COMPLÉMENTS AUX DEMANDES DE PERMIS DE CONSTRUIRE

ENERGIE PARNAC SAS

PC N°036 182 22 S0001 et N° 036 150 22 S0002

Projet photovoltaïque flottant de PARNAC

c. Zoom n°2

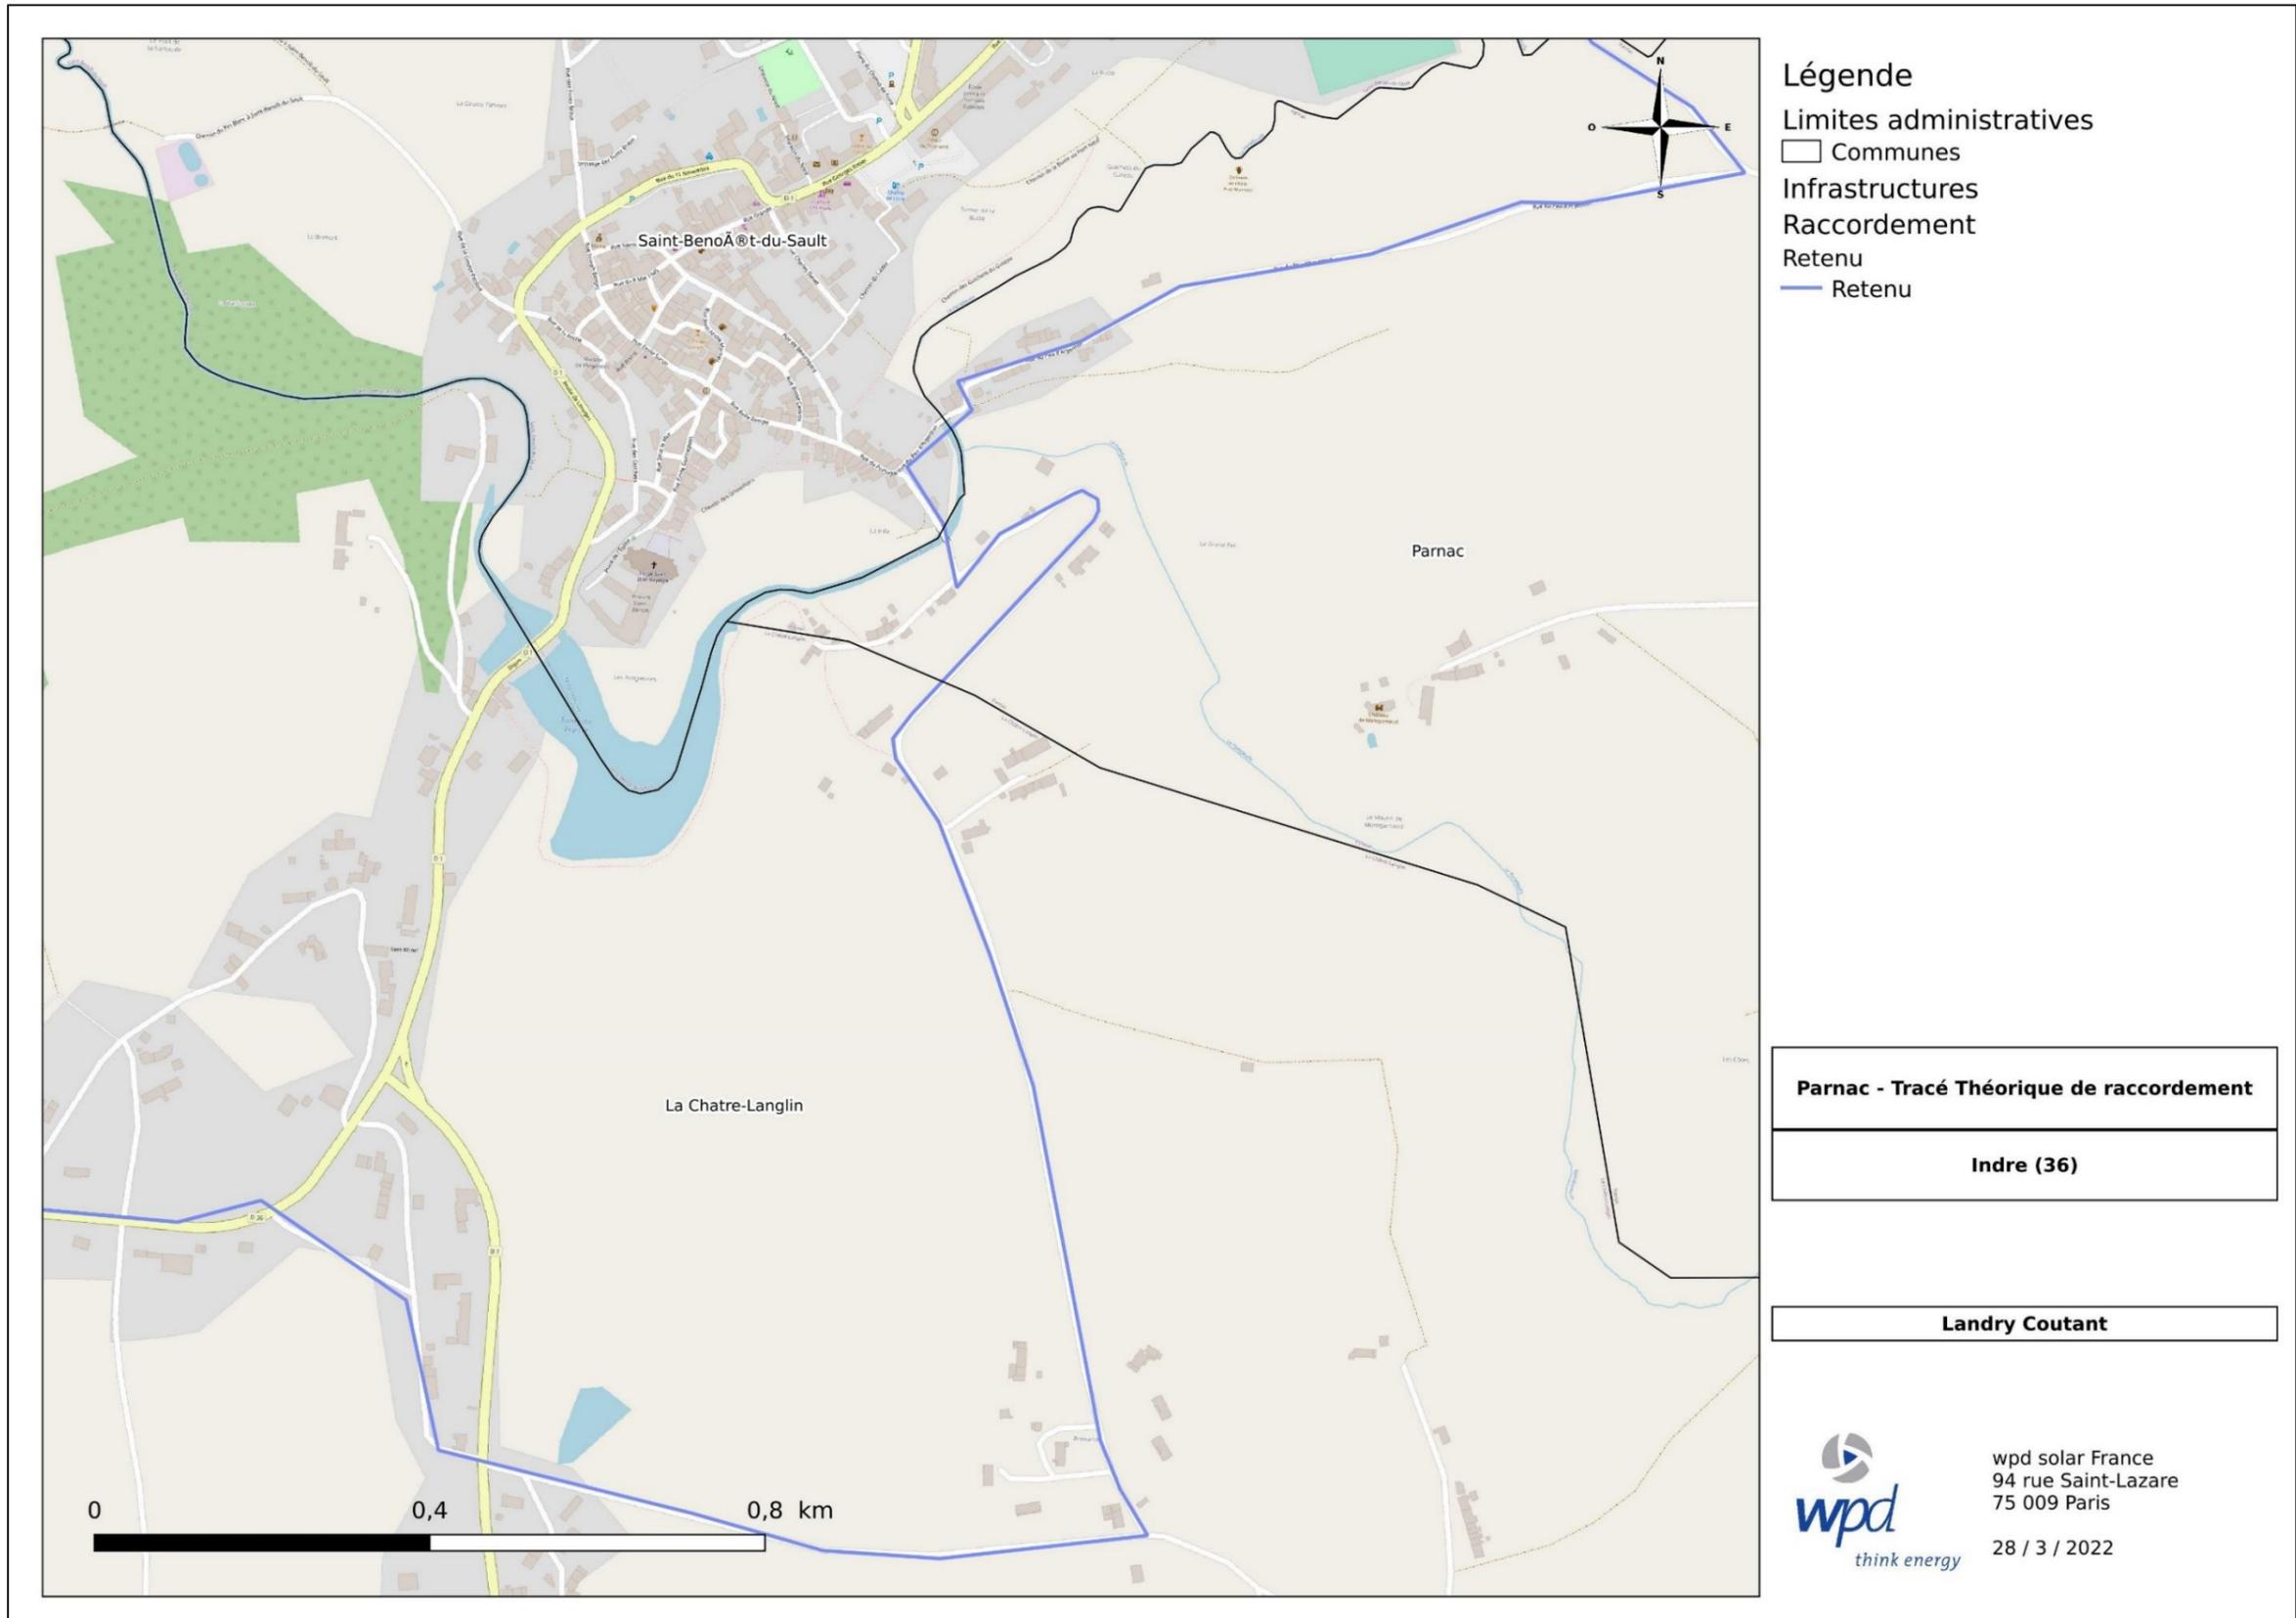
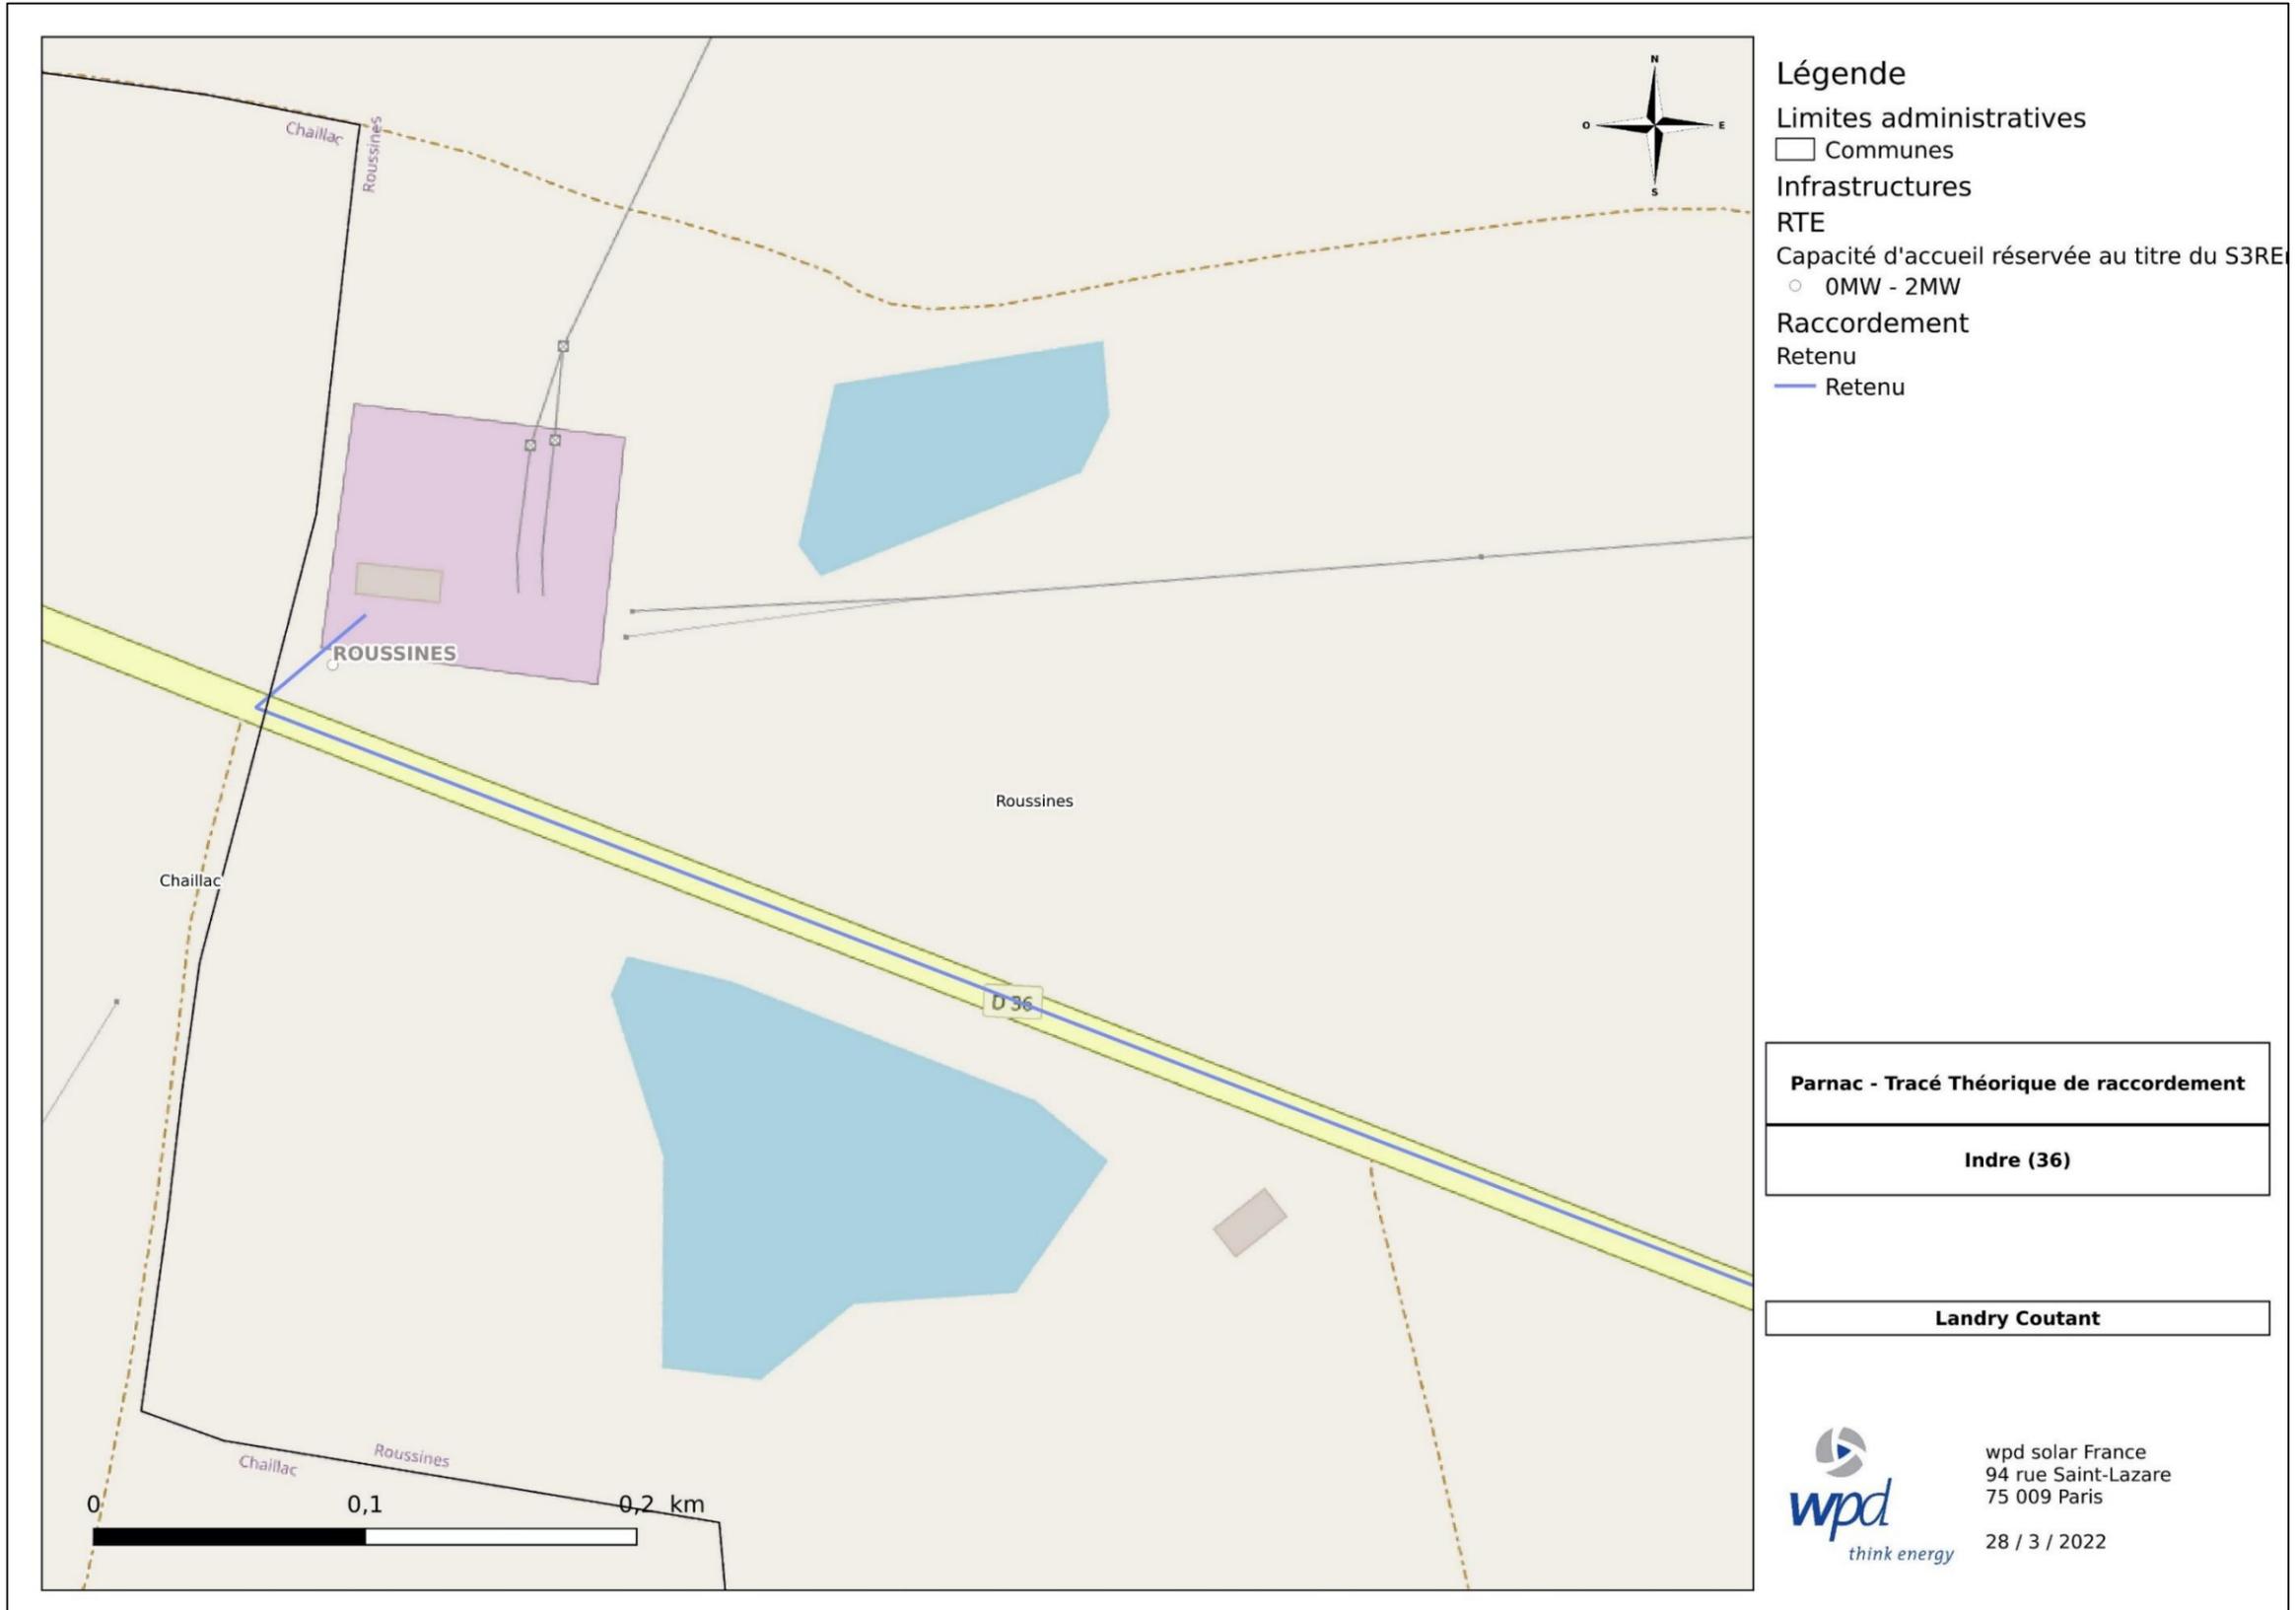
- matérialiser tous les accès au site avec identification des voies (chemin ruraux, voie communale, route départementale),
- présenter le tracé des réseaux existants et à créer desservant le projet avec le point de raccordement du réseau public d'électricité,
- présenter la plate-forme de stockage existante au nord du site,
- présenter la seconde zone envisagée au sein de l'emprise maîtrisée au nord du site avec le cheminement entre ces deux zones.
- présenter la piste existante à l'ouest permettant d'accéder à la zone d'assemblage.
- présenter la berge aménagée sur un linéaire de 60 mètres à l'est afin de réaliser la mise à l'eau.

Localisation des nids du Grand Corbeau et du Faucon Pèlerin par rapport à un niveau d'eau à 200mNGF

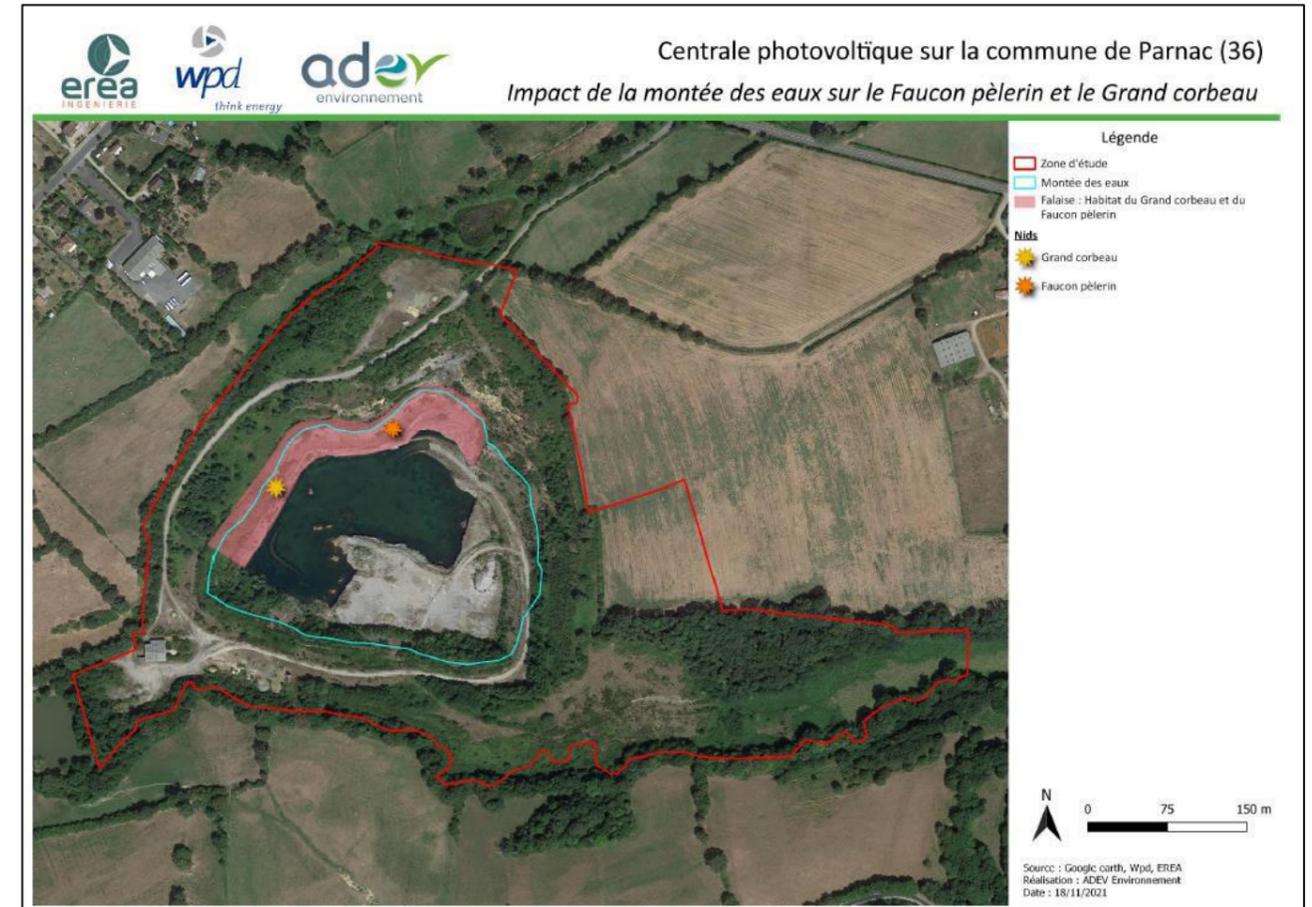
- planning prévu de travaux en phase chantier (préparation, mise en place des panneaux, base de vie...) est incompatible avec les exigences des principales espèces à enjeux (avifaune : faucon pèlerin, Grand corbeau),
- planning en phase d'exploitation ne garantissant pas explicitement le non-dégagement des espèces.

Ainsi, et comme il est démontré dans l'étude d'impact, la biodiversité évoquée dans la présente demande de complément (Faucon Pèlerin, Grand Corbeau, Flore protégée) se sera déplacée (nids avifaune) et disparue (flore protégée) suite à la mise en eau du site. Ce déplacement est corrélatif à l'évolution du site conformément à l'arrêté préfectoral et antérieur aux aménagements et aux travaux d'installation de la centrale photovoltaïque. Ce déplacement sera effectif que le projet photovoltaïque soit autorisé ou pas. Les deux cartes ci-dessous positionnent ces enjeux au regard de la ligne d'eau à 200mNGF. **Cette cote est fixée par arrêté préfectoral et assurée par la présence d'une buse de surverse entre le site et le Portefeuille positionnée à 200mNGF.**

En conclusion, aucun travaux ne sera réalisé avant la mise complète du site en eau. Le déplacement et disparition de la biodiversité ici impactée par la montée du niveau de l'eau sera constatée par un écologue avant de lancer les travaux.

Localisation de la station d'immortelle des dunes par rapport à un niveau d'eau à 200mNGF

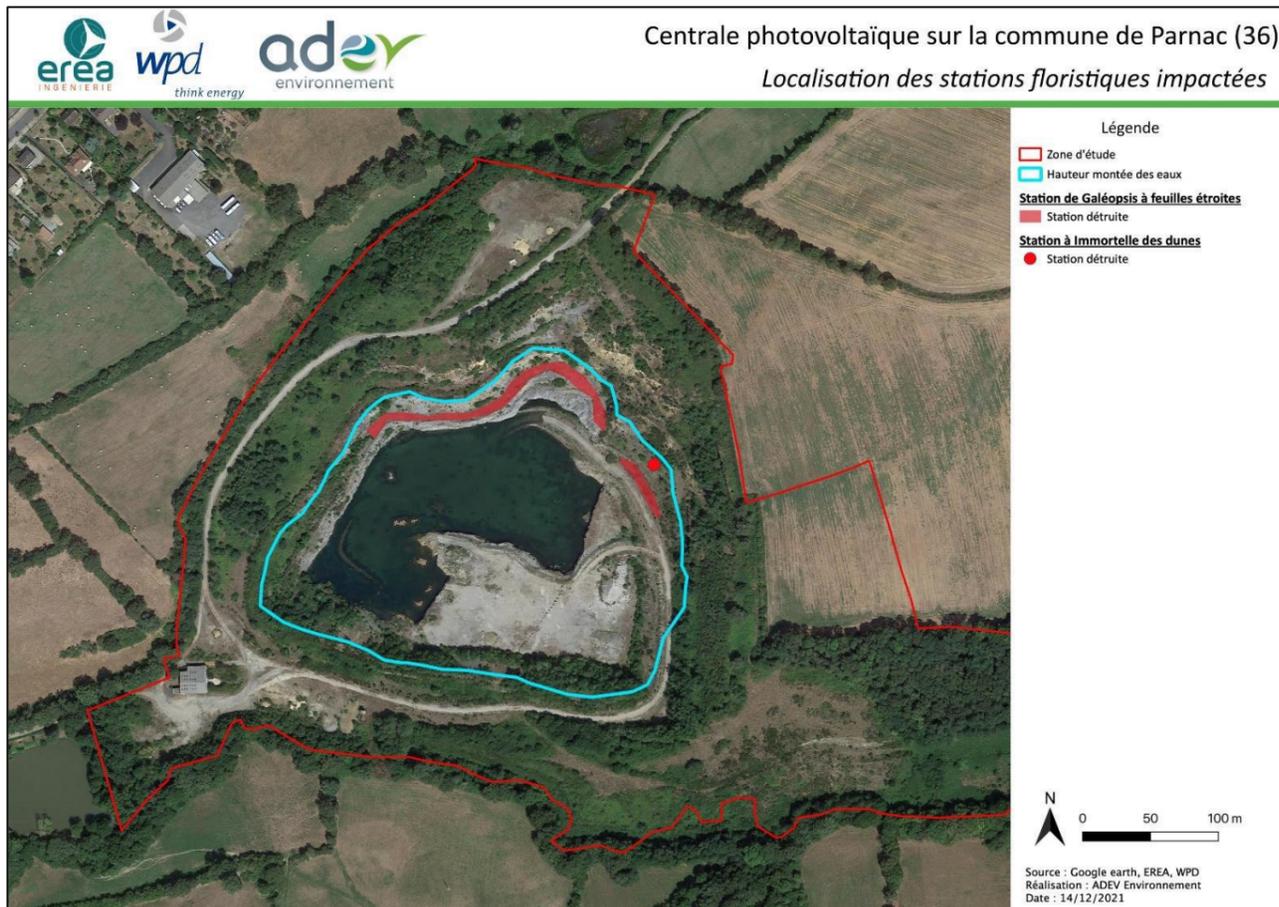
Justification : pas de mesures compensatoires valables pour les stations détruites.

La phase travaux (chantier et démantèlement) sera réalisée **hors période de sensibilité de la biodiversité** (reproduction, nidification, etc.). Le commencement des travaux lourds de type débroussaillage, pose de la base vie, stockage des matériaux, assemblage des panneaux interviendra aux périodes où la reproduction et nidification/hibernation est terminée et où la période de fuite est la plus propice pour les espèces, soit à partir de septembre.
